Gutachten
zu den grenzüberschreitenden Auswirkungen einer Fortführung des
Abbaus der Braunkohlelagerstätte Turów (Polen) auf die Gewässer in
Deutschland

Auftraggeber:

Frank Bold Society, Údolní 33, Brno, 60200, Tschechische Republik
in Zusammenarbeit mit
Greenpeace Deutschland, Hongkongstraße 10, 220457 Hamburg

Burgdorf, 17.09.2020

Abbildung 7 – Hydrogeologische Stockwerke und Bezeichnungen für die Grundwasserleiter in Polen. (Nach PGE, 2019)

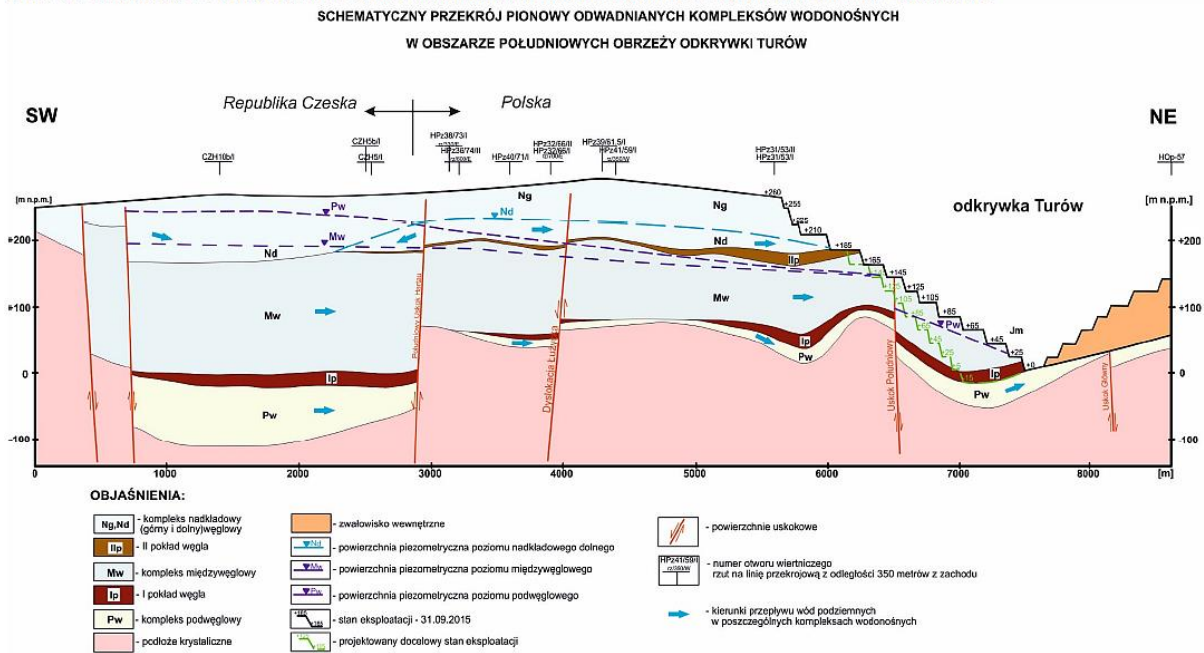
Der schematische Schnitt (Abbildung 7) zeigt die Grundwasserstockwerke mit den in Polen verwendeten Bezeichnungen (Kürzel).

Abbildung 14 – Sulfatkonzentrationen an fünf Messstellen der Lausitzer Neiße.
Datenquelle: LfULG (2020c)

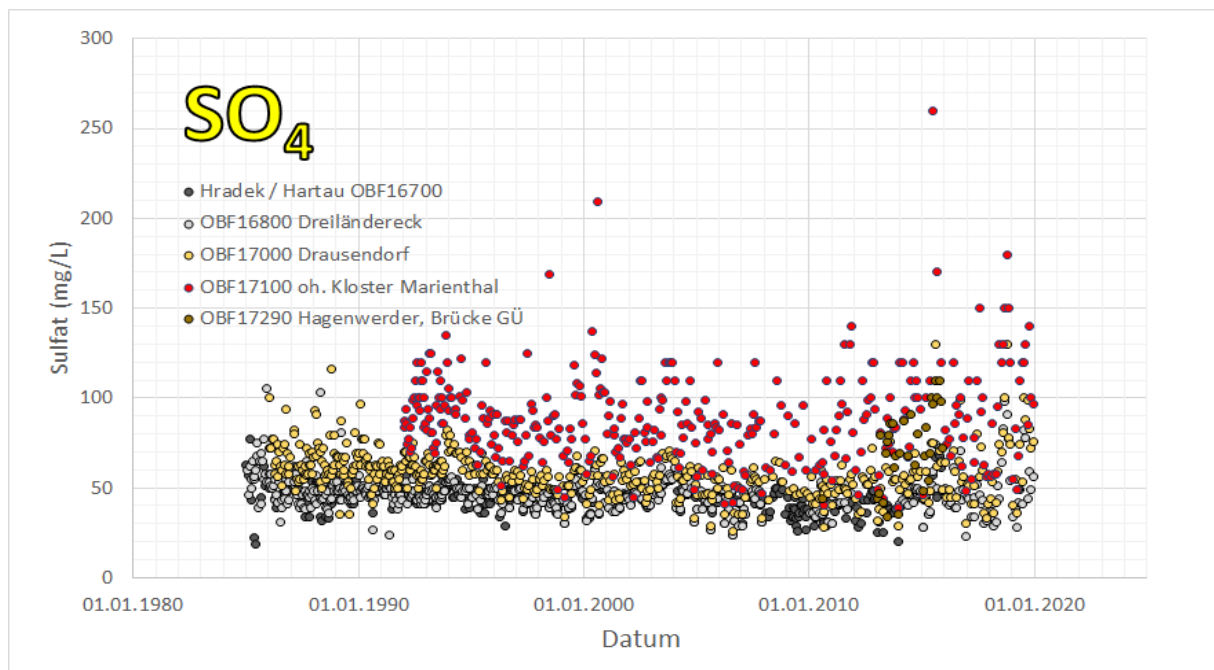
In Abbildung 14 ist die zeitliche Entwicklung der Sulfatkonzentrationen in der Neiße dargestellt. Flussabwärts vom Tagebau Turów (Messstelle Kloster Marienthal) sind regelmäßig deutlich höhere Sulfatkonzentrationen festzustellen als an den flussaufwärts gelegenen Stationen.

Abbildung 27 – Sulfatkonzentrationen im Olbersdorfer See und an fünf Messstellen der Lausitzer Neiße. (Vgl. auch Abbildung 14). Datenquelle: LfULG (2020c)

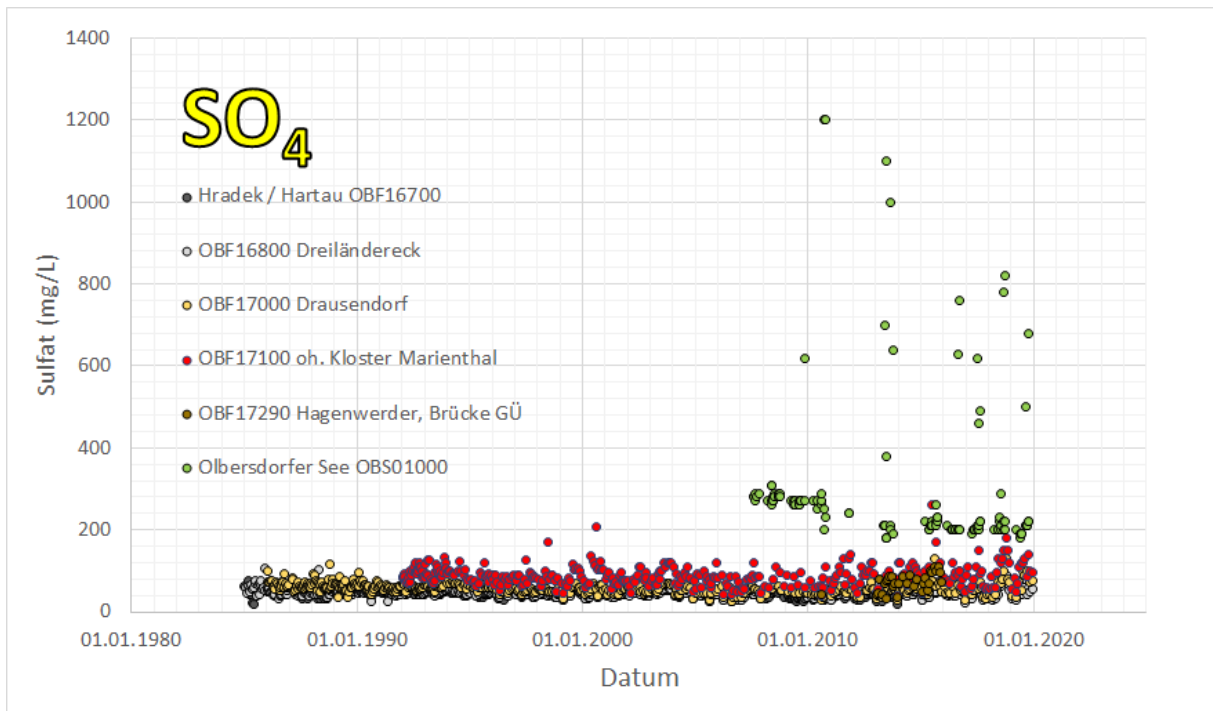
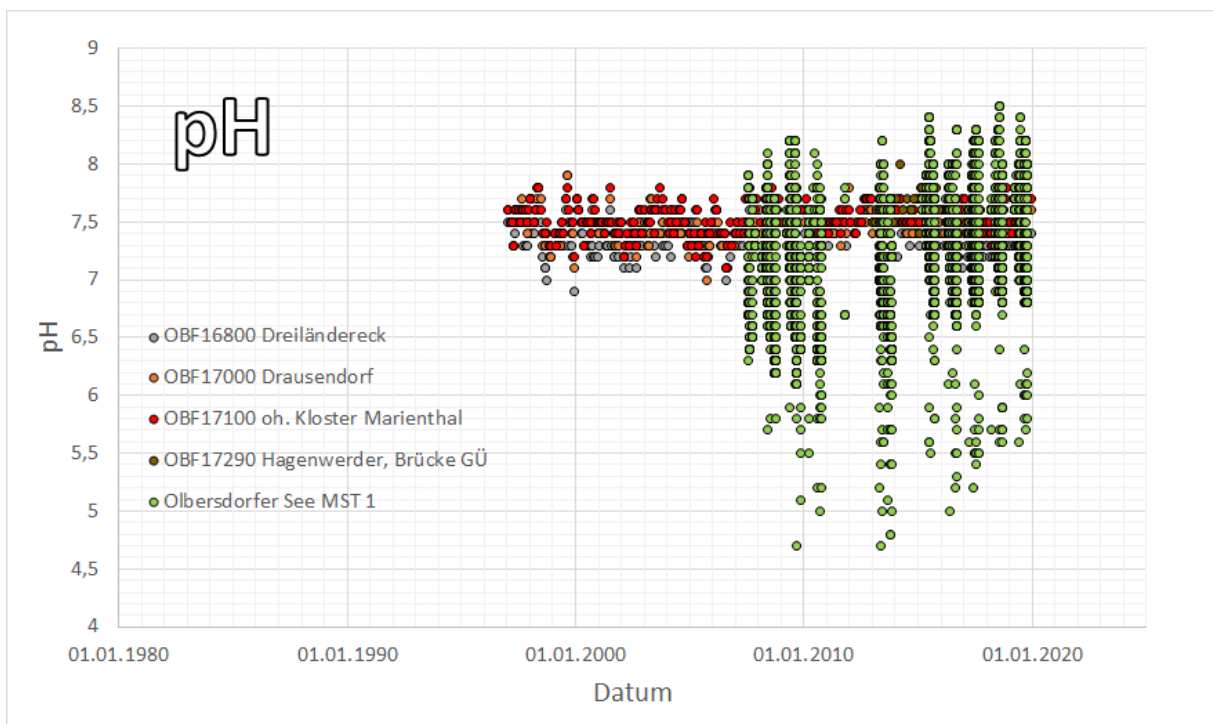
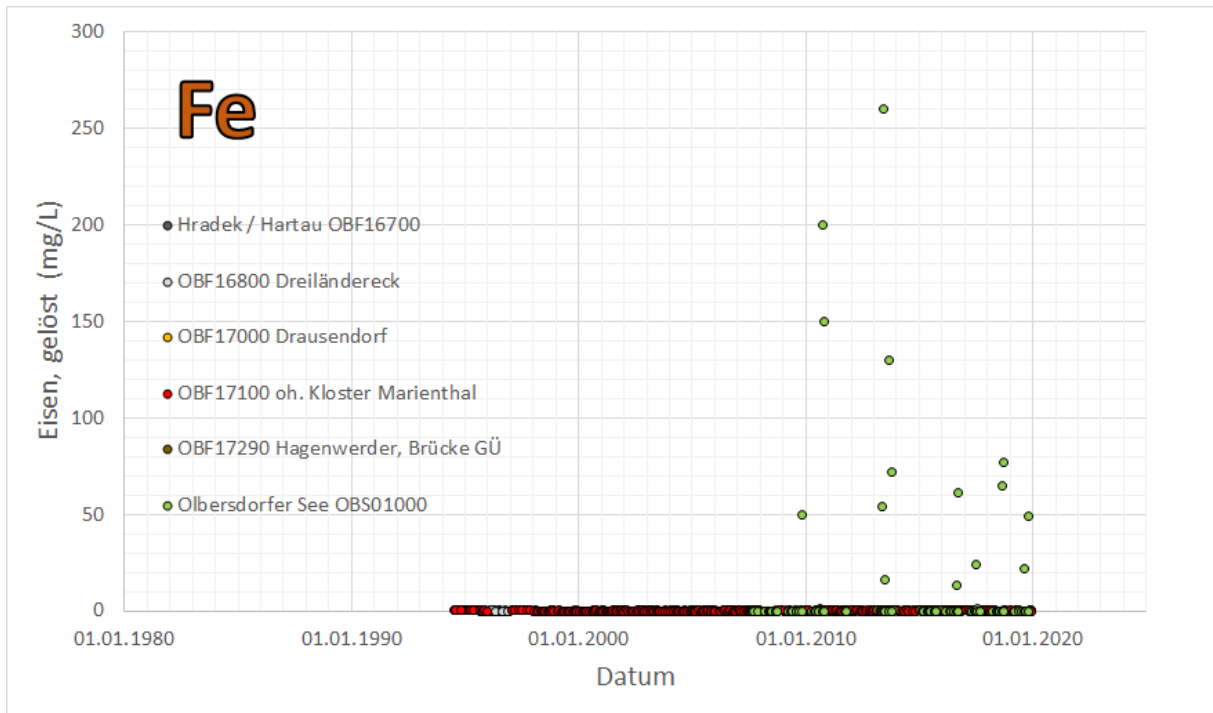
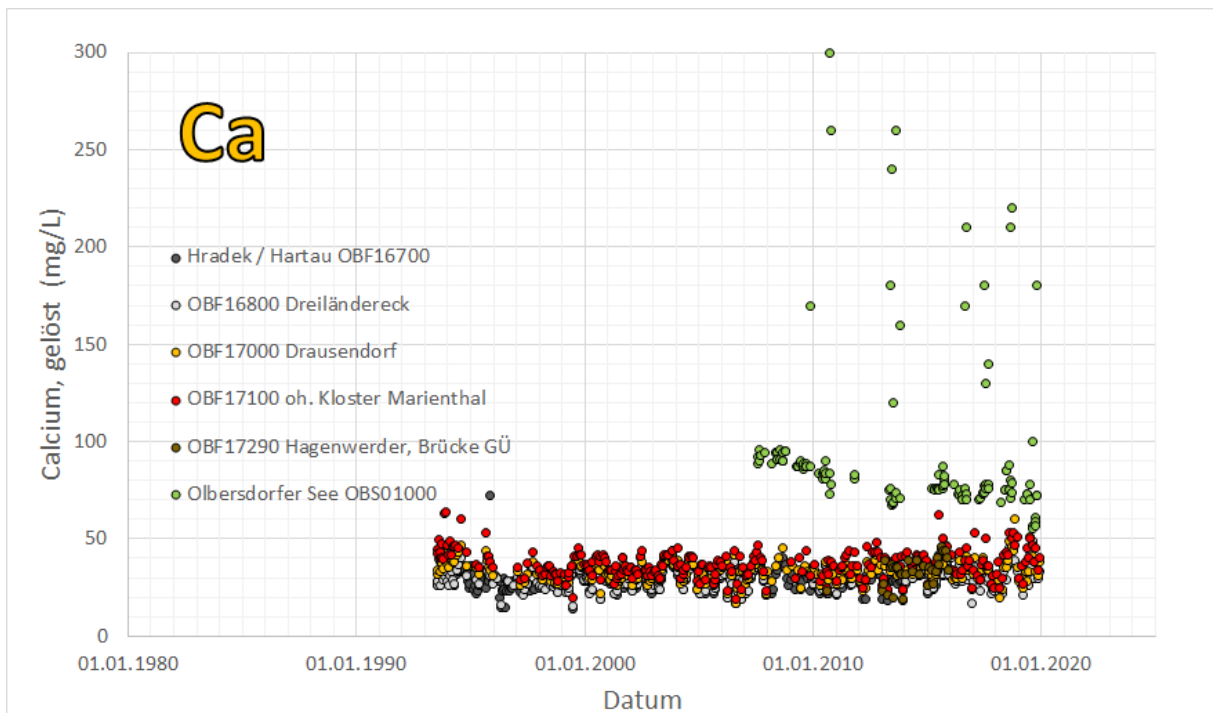
Die Abbildungen 27 bis 30 zeigen deutlich den Einfluss der Pyrit-Oxidation auf die Wasserqualität. Die Konzentrationen von Sulfat, gelöstem Eisen und auch von gelöstem Calcium des Olbersdorfer Sees liegen weit oberhalb der Werte des Flusswassers der Neiße. Die pH-Werte sind teilweise etwas alkalischer, teilweise aber erheblich saurer als in der Neiße. Interessant sind auch die erhöhten Calcium-Konzentrationen, die auf Neutralisations-Reaktionen der gebildeten Säure mit Kalk (CaCO_3) zurückzuführen sind. Da Kalk von Natur aus kein wesentlicher Bestandteil der Tertiären Sedimente des Zittauer Beckens ist, ist zu vermuten, dass die Wasserqualität im Olbersdorfer See durch Kalkzugaben künstlich kontrolliert werden muss. Allerdings konnten hierzu keine expliziten Angaben recherchiert werden. In dem Gebiet finden jedoch Kalkungen der Waldgebiete statt (saechsische.de, 2019).

Abbildung 35 – Vergleich verschiedener Grundwasser-Ganglinien ausgewählter Piezometer, bezogen auf NHN. + Symbole bezeichnen die Ortshöhen. Ortslagen der Piezometer Vgl. Abbildung 34. (Nach LfULG, 2020c)

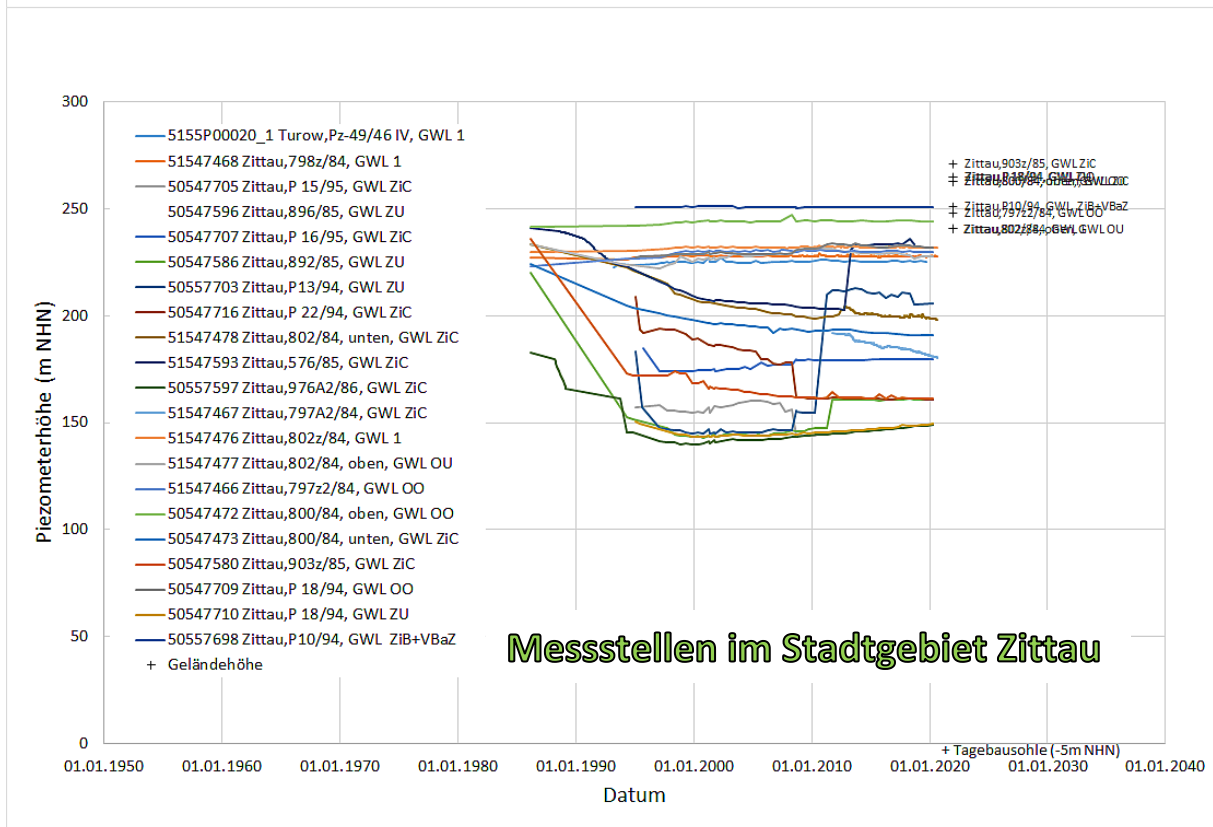
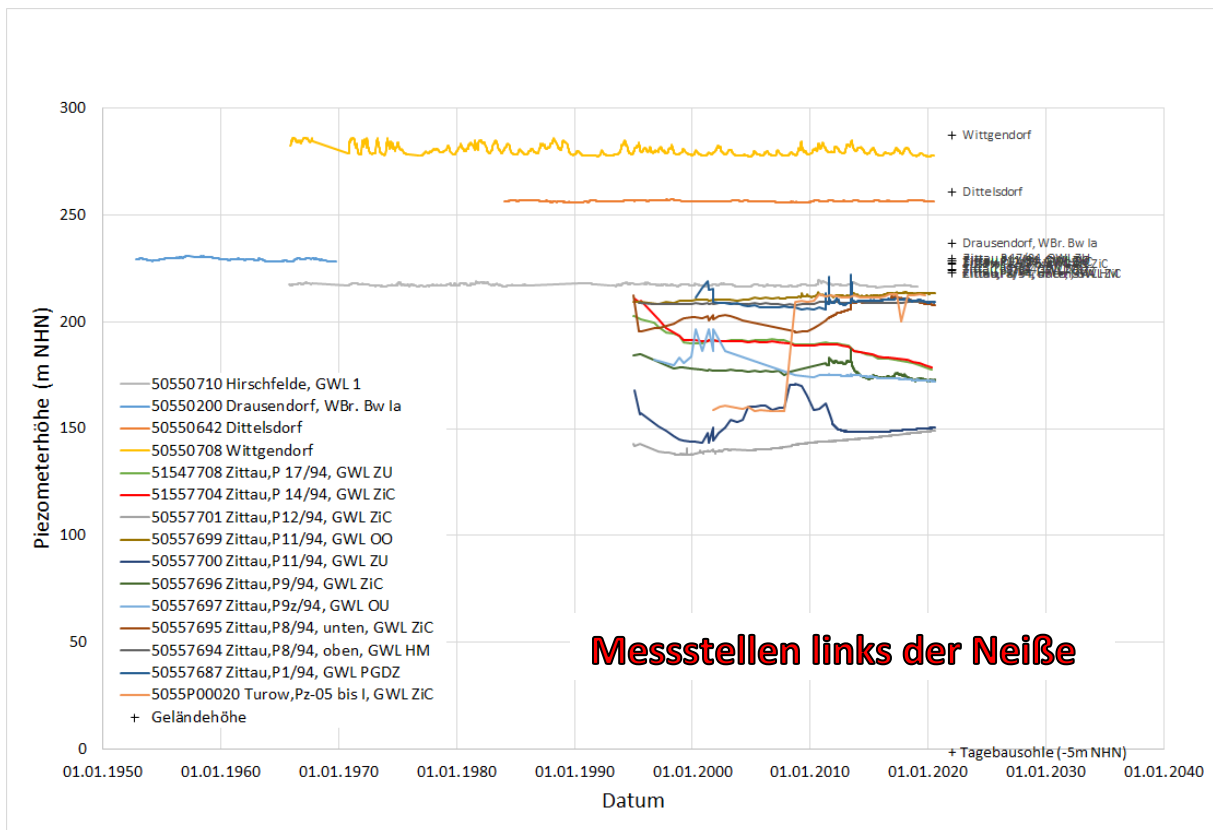
Die unteren Kurvenscharen (in beiden Diagrammen) gehören zu den tieferen Tertiären Grundwasserleitern (GWL OU; GWL ZiC; GWL ZU – Vgl. Abbildung 6) und zeigen ausgeprägte, aber je nach Ort unterschiedliche zeitliche Trends. Diese folgen der räumlichen und zeitlichen Entwicklung der Sümpfung des Tagebaus. Am Piezometer Zittau P12/94 beispielsweise, welches den Grundwasserleiter ZiC (entspricht Mw) beobachtet, waren um 1998 Absenkungen von rund 90 m zu verzeichnen. Während im Norden seit einigen Jahren bereits ein Wiederanstieg des Grundwassers beobachtet wird, findet im Süden eine weitere Absenkung statt, entsprechend dem Wandern des Tagebaus bzw. Absenkungstrichters von Nord nach Süd. Auch der Einbau der Dichtwand zwischen Neiße und Tagebaurand um 1997 macht sich in der Folgezeit durch geringere Absenkungsbeträge und teilweise auch Wiederanstiege des Grundwassers in den Tertiären Horizonten westlich der Dichtwand bemerkbar, ab 2009 zum Teil sogar sprunghaft (z.B. Turow Pz-05).

Abbildung 38 – Zwei Querprofile durch den Böschungsbruch im Neiße-Sicherheitspfeiler von 1989, der bis auf deutsches Gebiet jenseits der Neiße reicht (Nach Bednarczyk, 2019).

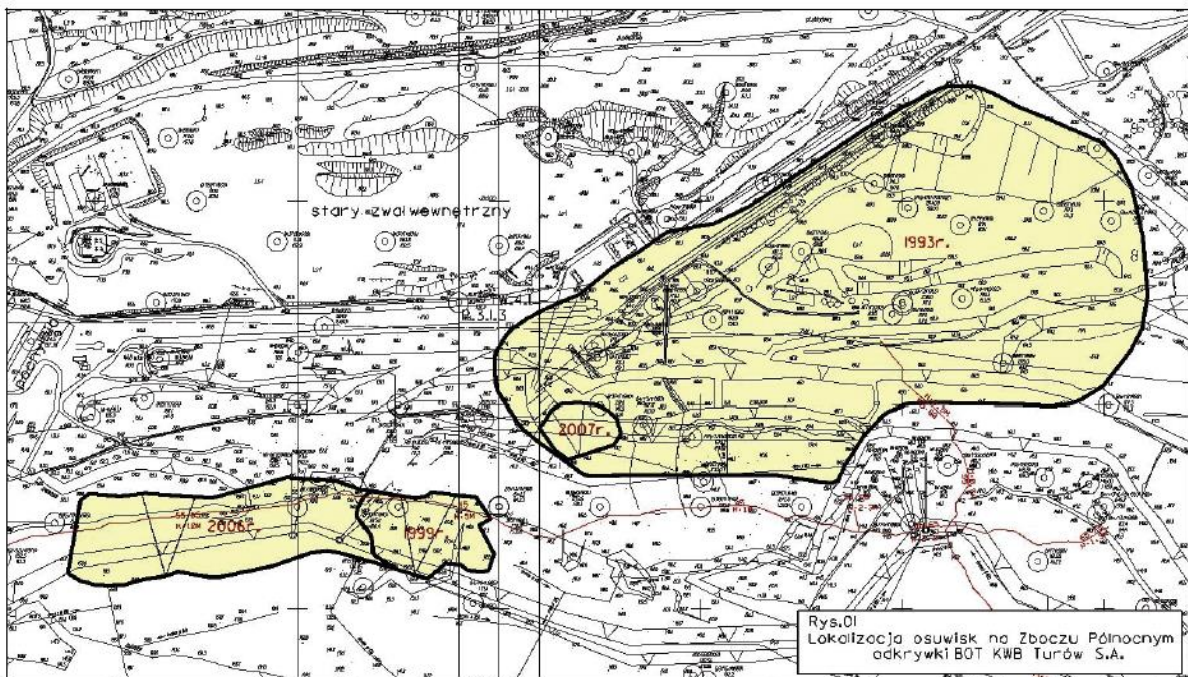
- Juli 1989 – „Verformungen“ (eigentlich Böschungsbrüche) an der westlichen Böschung im Bereich des Neiße-Sicherheitspfeilers, die dessen Stabilität und das Flussbett der Neiße bedrohten (Milkowski et al. 2008; Milkowski und Nowak, 2009; Bednarczyk, 2019). – Siehe Abbildung 38.

Im UVP-Bericht sind solche detaillierten Untersuchungen, die insbesondere auch hydraulische Lasten beachten, nicht enthalten. Maßnahmen, die eine bodenmechanisch sichere Flutung des Tagebaus ermöglichen, würden eine frühzeitige Planung erfordern und hätten sehr weitreichende Konsequenzen für die Modellierung der Tagebau-Böschungen, die bei der vom Antragsteller bevorzugten minimalistischen „Variante 2“ nicht berücksichtigt sind. Im Fehlen entsprechender bodenmechanischer Untersuchungen und Nachweise, die der Komplexität der Probleme gerecht werden könnten, wird ein gravierender Mangel des UVP-Berichts gesehen, der die Zulässigkeit des Vorhabens in Frage stellt.

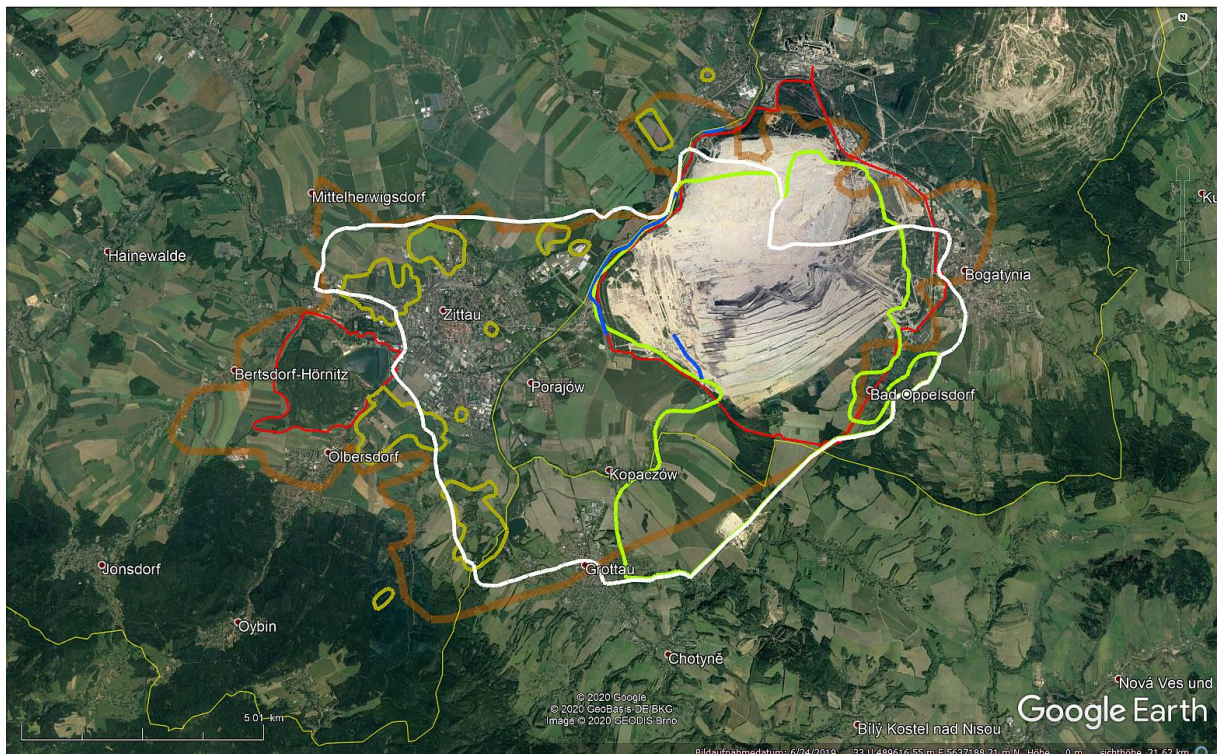
Beide Ursachen für Bodensenkungen - Altbergbau und Entwässerung der Aquifere - sollten sich daher gut voneinander trennen lassen. Aufgrund der räumlichen Ausdehnung des Absenkungstrichters (weiße Umrandung in Abbildung 42) nach SW und W liegen die von Bodensenkungen betroffenen Bereiche zu großen Teilen auf tschechischem und deutschem Gebiet, wobei insbesondere der deutsche Teil hauptsächlich bebautes Gebiet der Stadt Zittau umfasst. Wegen der stärkeren Entwässerung der tiefen Aquifere nördlich der Hauptverwerfung (s.o.) ist die Nordstadt Zittaus vermutlich am stärksten von Bodensenkungen betroffen.

Nachdem Untersuchungen und Darstellungen der Bodensenkungen im Umweltverträglichkeitsbericht (PGE, 2019) fehlen und auch sonst keine öffentlichen Informationen verfügbar sind, sollen hier hilfsweise Vergleiche mit anderen Braunkohle-Revieren herangezogen werden. Aufgrund vieler Analogien bietet sich hier besonders der Tagebau Hambach mit den älteren benachbarten Tagebauen Bergheim sowie Fortuna-Garsdorf im Rheinischen Revier an.
